**Mission régionale d'autorité environnementale  
ÎLE-DE-FRANCE**

**Avis délibéré  
sur le projet de centrale photovoltaïque au sol situé  
sur l'ancienne base aérienne 217  
à Brétigny-sur-Orge et Le Plessis-Pâté (Essonne)**

**N° APJIF-2022-075  
en date du 08/12/2022**

Figure 4: Plan masse du projet de centrale photovoltaïque (source : étude d'impact, p.211)

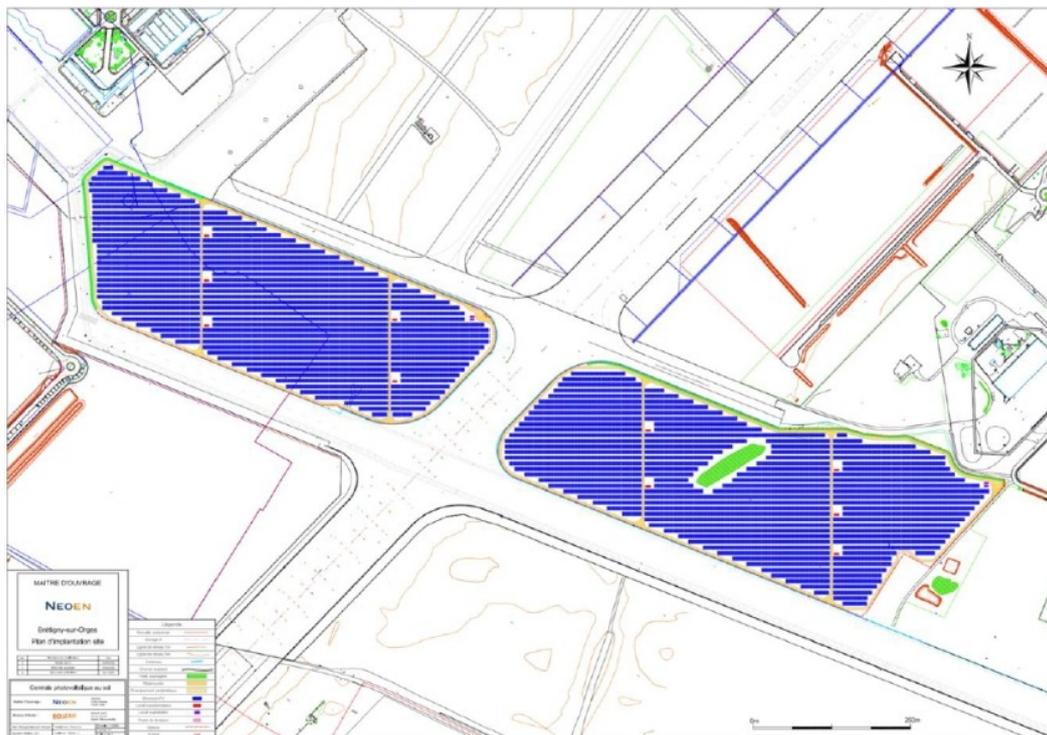
Les travaux de raccordement de la centrale photovoltaïque au réseau public de distribution d'électricité seront réalisés sous la responsabilité d'Enedis, gestionnaire du réseau. L'étude d'impact précise que, conformément à la procédure en vigueur, l'étude détaillée de raccordement (qui définira notamment le poste source relié et le tracé du câble de raccordement) ne sera réalisée qu'une fois le permis de construire délivré. À ce stade, le poste source envisagé est le poste des Loges, situé à environ cinq kilomètres en suivant le réseau routier (p. 206-207). Les travaux permettant en général la réalisation de ce raccordement (pose d'un câble en bordure de voie routière, à l'aide d'une trancheuse) sont présentés sans que les enjeux en découlant soient identifiés, ni les impacts potentiels évalués à ce stade (p. 207-208). L'Autorité environnementale rappelle que ces opérations, nécessaires à la réalisation du projet, en sont donc constitutives au sens de l'évaluation environnementale et que leurs incidences doivent donc être évaluées dans l'étude d'impact.

Figure 5: Extrait de la cartographie du SRCE (source : étude d'impact, p. 70)

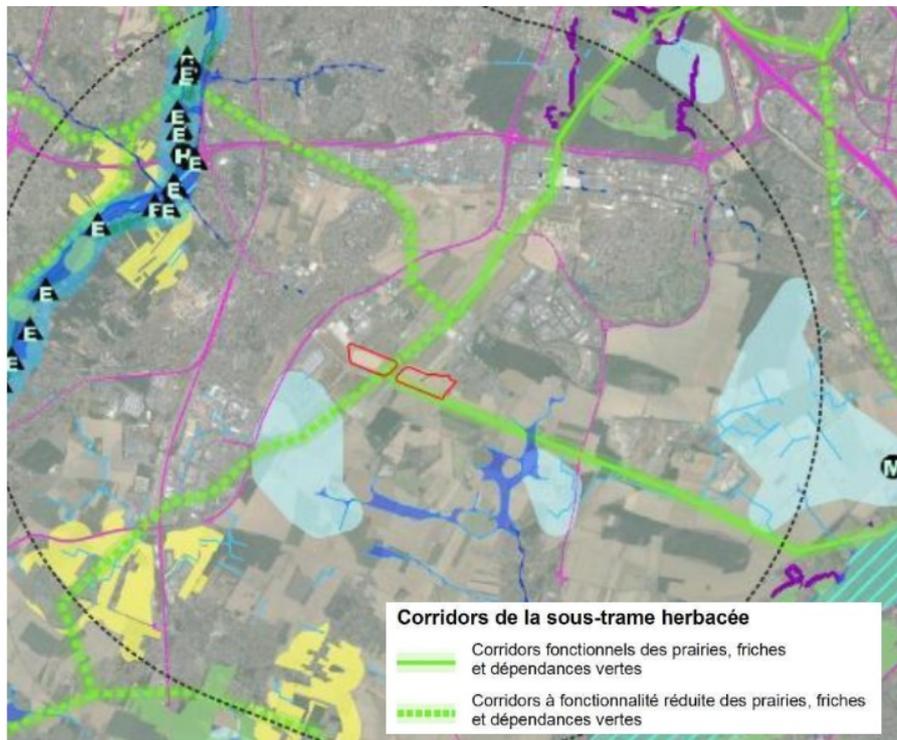
Selon le schéma régional de cohérence écologique (SRCE) d'Île-de-France, des corridors écologiques liés à la sous-trame herbacée (prairies, friches et dépendances vertes) sont identifiés sur le secteur, notamment un corridor à fonctionnalité réduite, qui le traverse du nord au sud, et un corridor fonctionnel, qui le longe au sud (p. 69-70 et 78-79) (Figure 5). Les habitats naturels décrits sur le site confirment la présence de ces corridors, qui représentent un enjeu important. Cet enjeu est confirmé par l'inscription du secteur dans la trame verte et bleue du SCoT Cœur d'Essonne, identifié comme un « corridor à restaurer ». Pourtant, l'étude d'impact

n'identifie pas d'enjeu lié à la présence de ces continuités et affirme au contraire qu'ils ne représentent pas « une forte contrainte pour le projet au regard des orientations du SCoT ». Cette affirmation est incohérente avec les enjeux de préservation des continuités écologiques, indispensable au bon fonctionnement des écosystèmes.

**(5) L'Autorité environnementale recommande de réévaluer le niveau d'enjeu lié à la présence de continuités écologiques en tenant compte de leur caractère indispensable au bon fonctionnement des écosystèmes.**
